SERVICE-INFO

Az 533 0086 30 számú szíjfeszítő szemmel látható eltérése

Cikk sz.: 533 0086 30

1. ábra: INA-kivitel két M8x35 csavarral

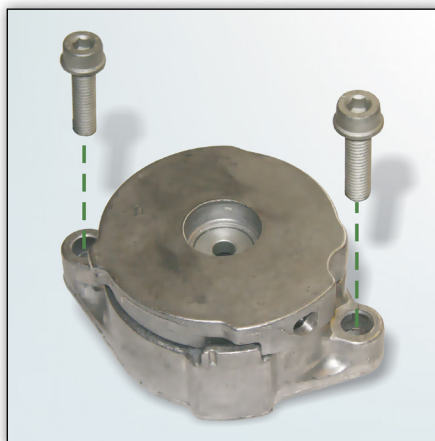
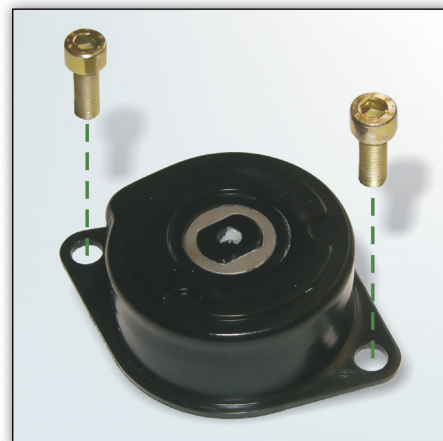
A 533 0086 30 számú szíjfeszítő cseréjekor a járműbe a megjelölt változatok lehetnek beszerelve.

A Schaeffler Automotive Aftermarket jelenleg az 1. ábrán bemutatott változatot kínálja.

Mindkét kivitel megfelel a műszaki követelményeknek.

A Schaeffler Automotive Aftermarket által szállított csavarokat (M8x35) a 533 0086 30 számú szíjfeszítő magasabb karimaszélessége miatt (1. ábra) kell feltétlenül használni.
